[ID: 5732] Procedura di Verifica di assoggettabilità a V.I.A., ai sensi dell'art. 19 del D.Lgs. 152/2006. Progetto "Passante di Bologna – Demolizione e ricostruzione Viadotto Reno e Ponte Savena (modifica configurazione di progetto approvato)

Nota esplicativa

Controdeduzioni alle condizioni ambientali contenute nel

parere RER Prot. 08/02/2021.0105490.U

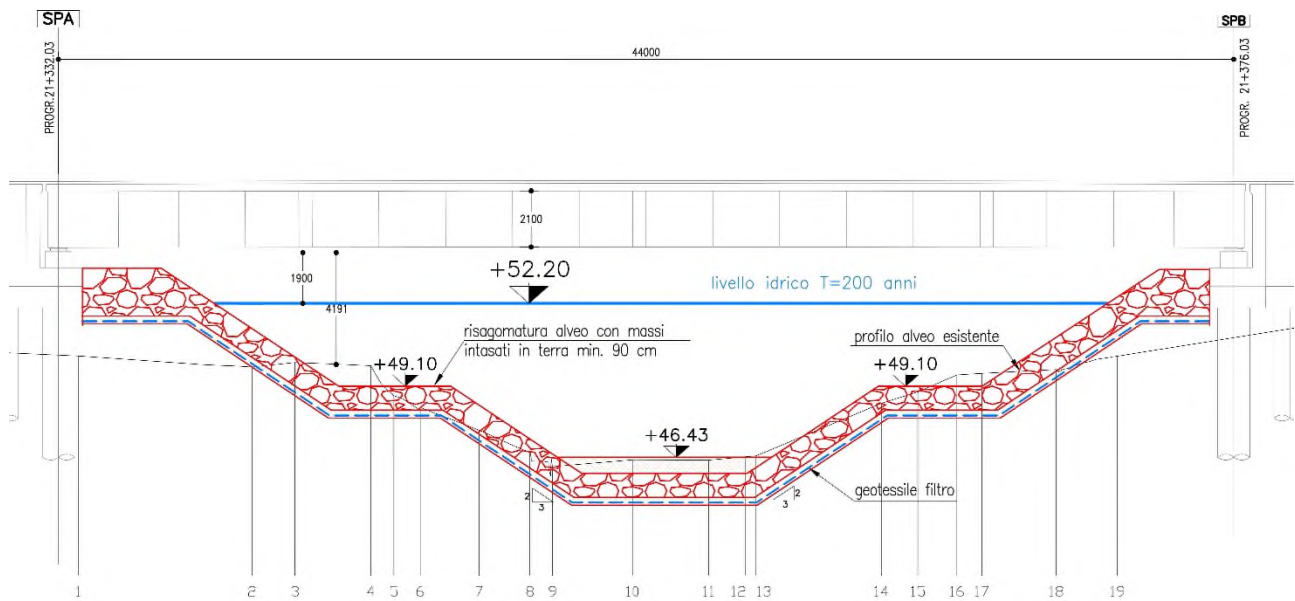
Si segnala per la tratta Porta Reno – Triumvirato l'importanza di considerare il passaggio della Ciclovía del Sole previsto dal PUMS della Città metropolitana. È necessario che il progetto preveda gli spazi sufficienti (in senso verticale e orizzontale) per l'inserimento dei percorsi ciclabili o ciclopedonali al di sotto del nuovo ponte sul Reno.

L'intervento di progetto lungo il fiume Reno, osservabile negli elaborati all'esame della Conferenza di Servizi 111465-0000-PD-A2-V63-AR002-00000-D-AUA0171 e 111465-0000-PD-A2-V63-AR002-00000-D-AUA0172, prevede il ripristino di viabilità bianca esistente di servizio all'interno dell'alveo del fiume (linea magenta).

Si può valutare in fase di progetto esecutivo, qualora lo spazio e le altezze siano sufficienti, di predisporre un percorso tra le spalle e l'argine del fiume (linea rossa).

Figura: schema planimetrico cantiere CO003 SUD con individuazione delle macroaree

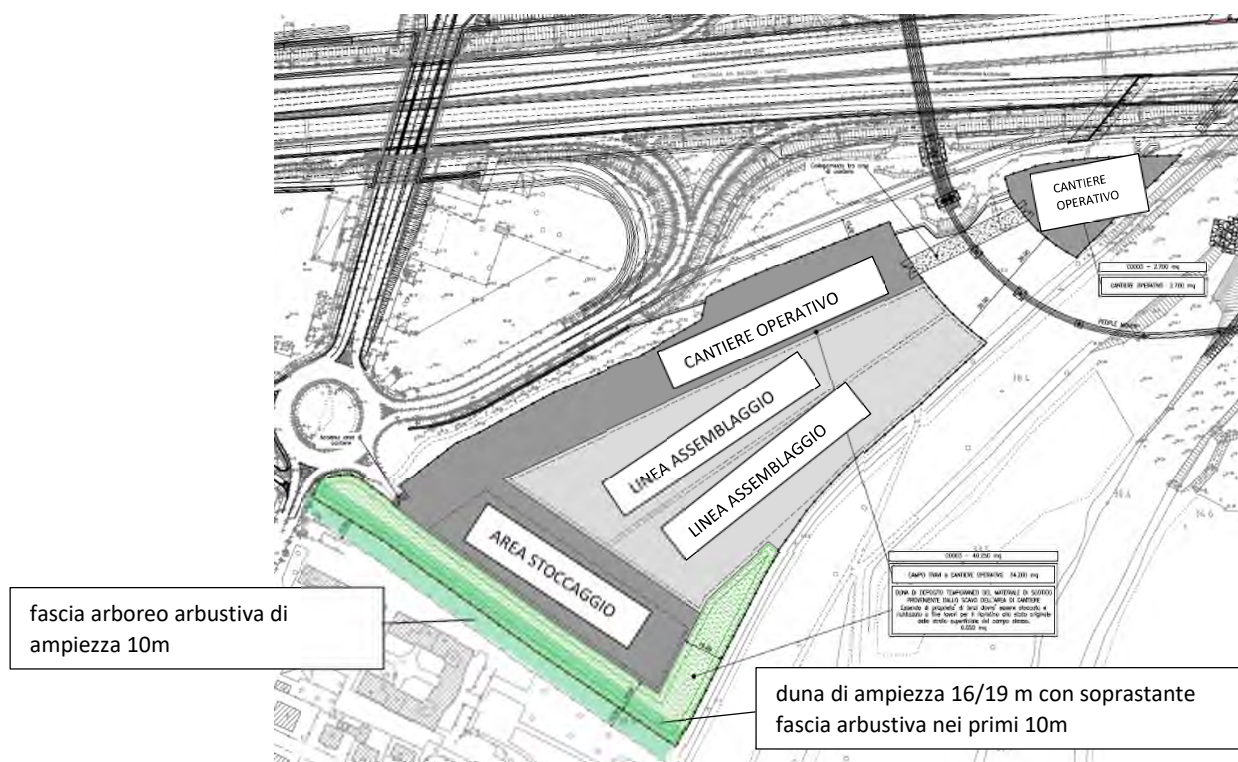
Per entrambi i cantieri, si dovrà ottimizzare l'accessibilità ai cantieri operativi e l'organizzazione delle attività al loro interno, in modo da contenere quanto più possibile gli impatti verso i ricettori potenzialmente impattati. Si ritiene necessario tenuto conto dei livelli acustici simulati per i ricettori limitrofi a tali aree, che evidenziano superamenti del limite previsto dalla zonizzazione acustica comunale per entrambi i cantieri e tenuto infine conto della rilevante durata temporale delle lavorazioni previste (almeno 42 mesi), che vengano rimodulate le superfici previste per le due aree di cantiere. In particolare:

- *per il CO003, si ritiene necessario che la porzione di cantiere più estesa, ubicata a sud rispetto all'infrastruttura ed in sinistra Reno, venga ristretta, allontanando il più possibile il confine meridionale del cantiere dai ricettori più vicini ed impattati acusticamente (ric. n. 188), mantenendo e, se necessario per garantire il rispetto dei limiti acustici, potenziare la misura di mitigazione prevista (barriera alta 6 metri e lunga 189 metri);*

Per il cantiere CO003, al fine di mitigare i recettori dagli impatti temporanei da polveri e rumore dovuti alle lavorazioni, si prescrive di realizzare, per tutta la lunghezza del fronte sud del cantiere in prossimità dei recettori, una fascia arboreo arbustiva a pronto effetto della profondità di almeno 20 metri esterna alla recinzione di cantiere. Si prescrive che il terrapieno previsto per l'accantonamento dello scotico nell'area CO003 sia localizzato a nord della fascia arboreo-arbustiva prescritta, con ulteriore funzione schermante. Il terrapieno dovrà essere inerbito per ridurre la possibilità di diffusione di polveri. Tale progetto dovrà essere concordato con il Comune di Bologna.

Lo schema planimetrico riportato in figura illustra una più dettagliata ubicazione delle 3 macroaree che evidenzia l'allontanamento delle attività maggiormente impattanti dai ricettori coinvolti.

L'area di cantiere CO003 SUD è stata dimensionata per consentire due linee di assemblaggio in contemporanea e garantire quindi la realizzazione degli impalcati nei tempi previsti. La riduzione della dimensione dell'area comporterebbe l'eliminazione di una linea di assemblaggio e un conseguente allungamento dei tempi di realizzazione dell'intervento in quanto il nuovo viadotto Reno, costituito da 4 impalcati separati si trova sul percorso critico dell'intero lotto.

Tutto ciò premesso si propone per tutta la lunghezza del fronte sud del cantiere in prossimità dei recettori, la realizzazione di una fascia arborea arbustiva a pronto effetto della profondità di 10 metri esterna alla recinzione di cantiere, che verrà quindi arretrata verso nord.

Si conferma inoltre, ad ulteriore mitigazione dei ricettori, il mantenimento della duna già prevista in progetto di altezza 2m con l'integrazione di una soprastante fascia arbustiva di 10m di ampiezza, oltre al mantenimento della barriera acustica già prevista.

Figura: schema planimetrico cantiere CO003 NORD

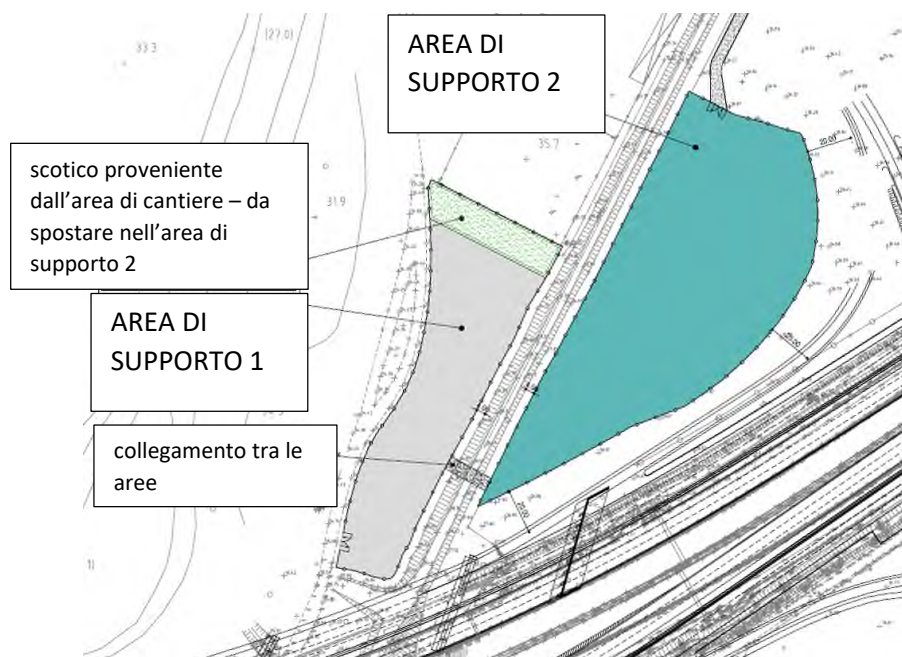
Debba essere modificata la collocazione della parte del campo CO003 posta in alveo del fiume Reno dove non è possibile garantire la gestione controllata del deposito materiali e/o delle superfici di lavorazione e quindi controllare gli impatti derivanti dal dilavamento delle piene. Si chiede quindi di eliminare o trasferire in luogo idraulicamente più sicuro l'area di supporto 1 e relativo deposito del materiale di scotico del CO003.

Il cantiere CO003 NORD è costituito da due aree di supporto, denominate area di supporto 1 all'interno dell'argine e area di supporto 2 al di fuori.

In particolare, l'area di supporto 1 verrà utilizzata esclusivamente come ricovero dei mezzi (operanti in alveo) in condizioni ordinarie di magra; in situazioni di allerta gestite nell'ambito del piano di emergenza che verrà sviluppato nel Progetto Esecutivo, tali mezzi saranno spostati nell'adiacente area di supporto 2 al di fuori dell'argine.

Si propone inoltre di spostare il deposito di materiale temporaneo (scotico proveniente dallo scavo dell'area di cantiere) nell'area di supporto 2.

Figura: schema planimetrico cantiere CO004

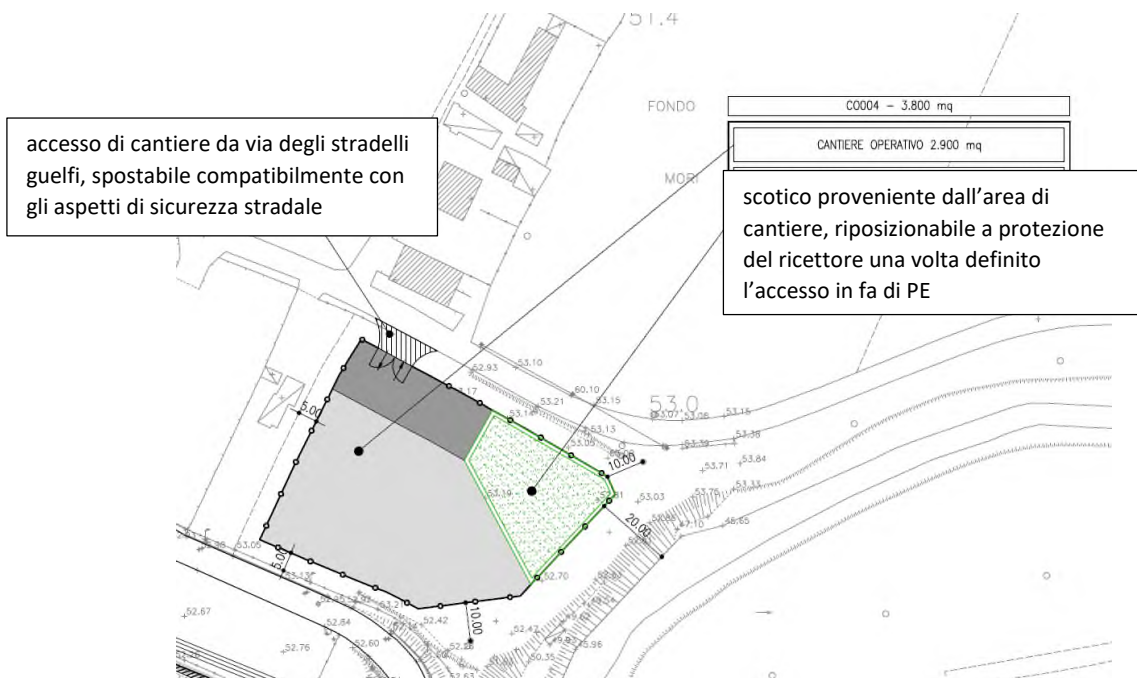
· per l'area di cantiere CO004 si rileva innanzitutto che, a differenza di quanto fatto per il viadotto Reno, non è stato considerato il contributo dei cantieri mobili, in particolare quello relativo alle attività di demolizione del ponte attuale: ciò nonostante, vengono stimati superamenti del limite normativo. Pertanto, si richiede di rivedere l'area del cantiere CO004 in modo da allontanarla dal ricettore maggiormente impattato (ric. n. 2187) su cui viene riscontrato il superamento del limite. Inoltre, per il cantiere CO004 (di durata stimata pari a circa 4 anni) l'accesso all'area è previsto di fronte all'unico ricettore residenziale presente in zona (ricettore 2187), limitando pertanto i benefici derivanti dalla messa in opera della barriera acustica alta 6 m e lunga 63 m lungo il confine nord del cantiere. Si prescrive di valutare una diversa organizzazione del cantiere e dell'accessibilità allo stesso (prevedendo, ad esempio, l'accesso all'area da sud), in modo da estendere la barriera acustica su tutto il confine nord ed evitare quindi la necessità di ricorrere al regime di deroga ai limiti (che, si ricorda, viene di norma concessa per periodi di tempo contenuti e limitati a determinate lavorazioni).

Si specifica che non si è provveduto a simulare la fase di demolizione del viadotto in quanto, in considerazione delle esigue dimensioni dell'opera e della fasizzazione dei lavori che prevede la demolizione parziale di strisce di impalcato in 4 fasi lontane temporalmente, con una durata complessiva di poche giornate l'impatto di tale attività sui ricettori risulta essere marginale rispetto alla durata complessiva dei lavori. Si provvederà in sede di progettazione esecutiva a valutare anche questa attività.

Quello individuato è l'unico accesso prevedibile per l'area, in quanto l'accesso da sud dovrebbe avvenire facendo transitare i mezzi di cantiere all'interno dell'area privata dell'impianto HERA. Si propone quindi di mantenere l'accesso da via degli stradelli guelfi, allontanando il più possibile l'accesso dal ricettore, compatibilmente con gli aspetti di sicurezza stradale. E' inoltre possibile rivedere l'organizzazione dell'area di cantiere spostando la duna di materiale di scotico (proveniente dallo scavo dell'area di cantiere e avente funzione di mitigazione) di fronte al ricettore come ulteriore mitigazione oltre alla barriera acustica già prevista.
